## WYJAŚNIENIE TREŚCI SPECYFIKACJI WARUNKÓW ZAMÓWIENIA ORAZ MODYFIKACJA TREŚCI SWZ

dotyczy: postępowania o udzielenie zamówienia publicznego o wartości szacunkowej przekraczającej progi unijne, o których mowa w art. 3 ustawy z dnia 11 września 2019 r. Prawo zamówień publicznych (t.j. Dz. U. z 2021, poz. 1129 ze zm.) na „„Centrum Recyklingu Odpadów Komunalnych w Krakowie” - budowa Zakładu Recyklingu Tworzyw Sztucznych” (nr sprawy TZ/EG/9/2022).

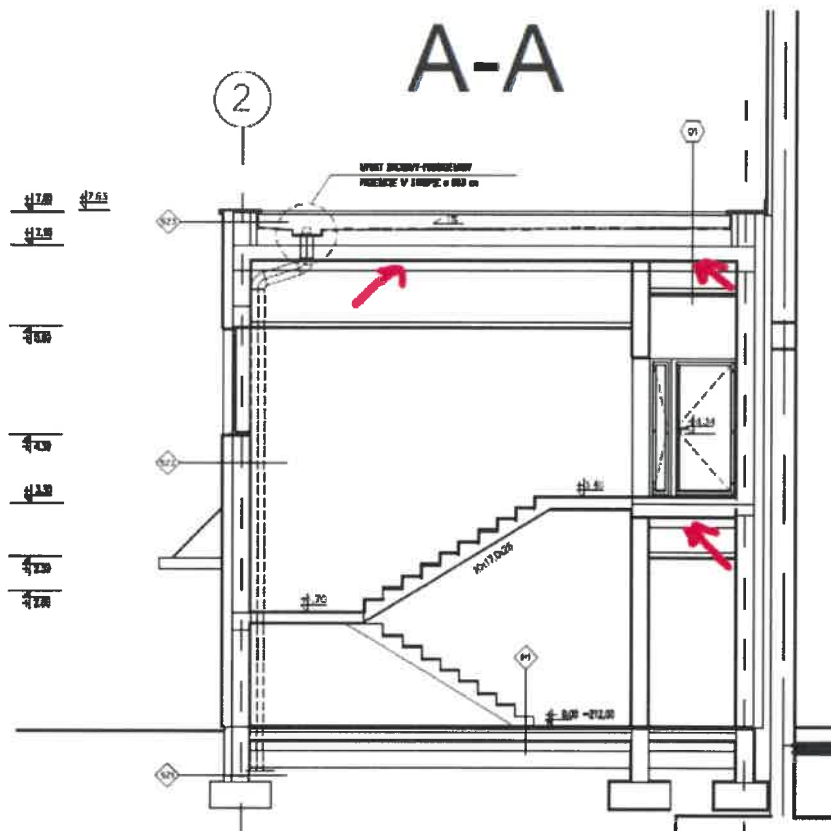
Czy Zamawiający dopuszcza zmianę rzędnej 0,00 projektowanych budynków na inną niż 212.00 m n.p.m.?

Zamawiający nie dopuszcza.

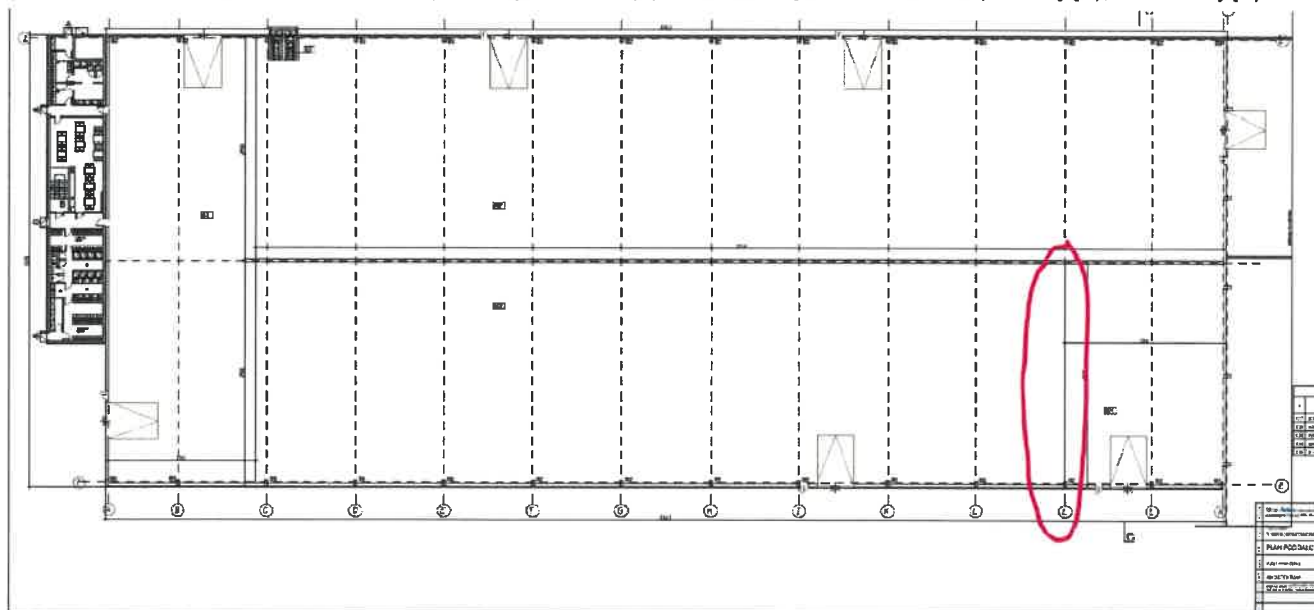
Prosimy o informację czy w zaznaczonym miejscu należy przewidzieć jakiś element wydzielający/rozdzielający?

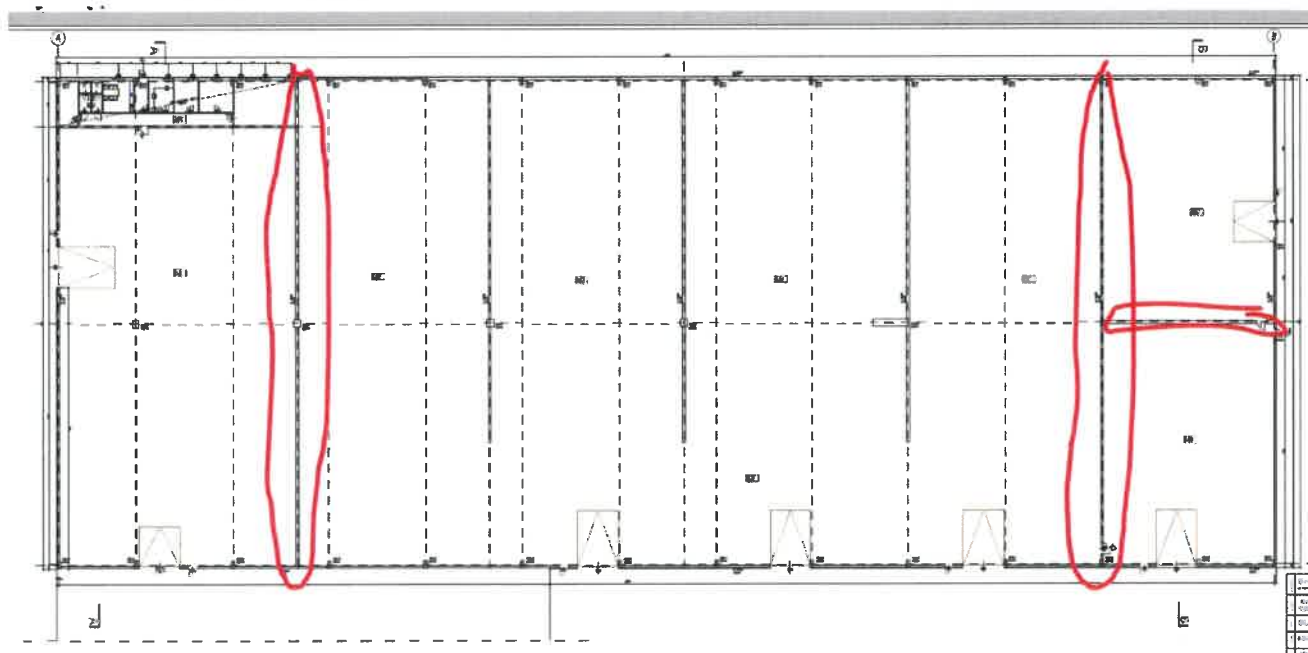
Do jakiej wysokości powinny sięgać zaznaczone wydzielenia? Czy ponad ścianą żelbetową oznaczoną do wysokości 6m powinno coś jeszcze występować?

Ścianę pomiędzy pomieszczeniami nr 7 i 8 na rysunku A-HM-01 (załącznik nr 9 do PFU) należy wykonać jako ścianę żelbetową o grubości 30 cm i wysokości 6 m.

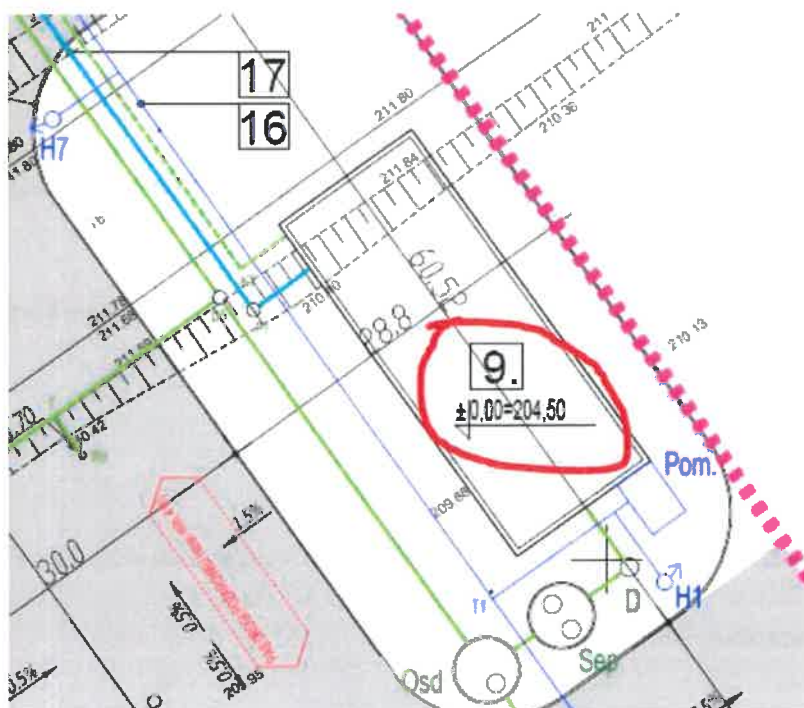
Prosimy o podanie szacowanego obciążenia wynikającego ze składowanych odpadów w boksach w hali magazynowej lub podanie typów tych odpadów z określeniem maksymalnej dopuszczalnej przez Zamawiającego wysokości składowania.

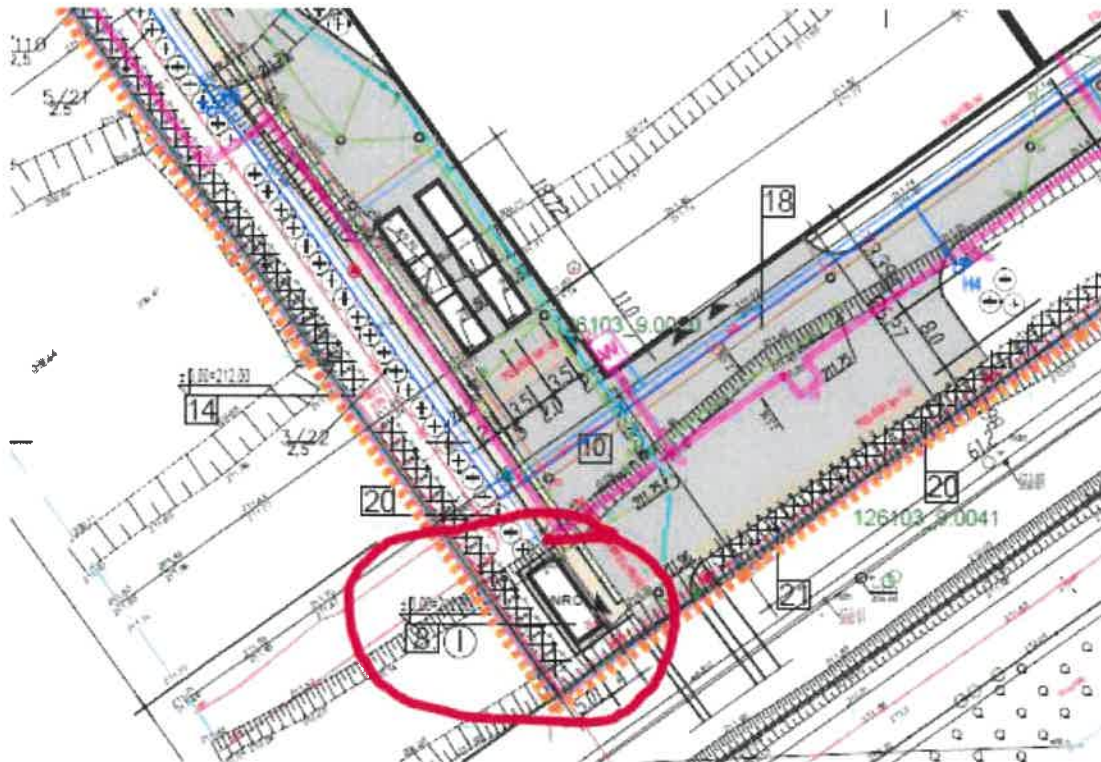
Czy w projektowaniu budynku socjalnego i laboratoryjnego należy przewidzieć dostęp/ułatwienia w poruszaniu się dla osób niepełnosprawnych?
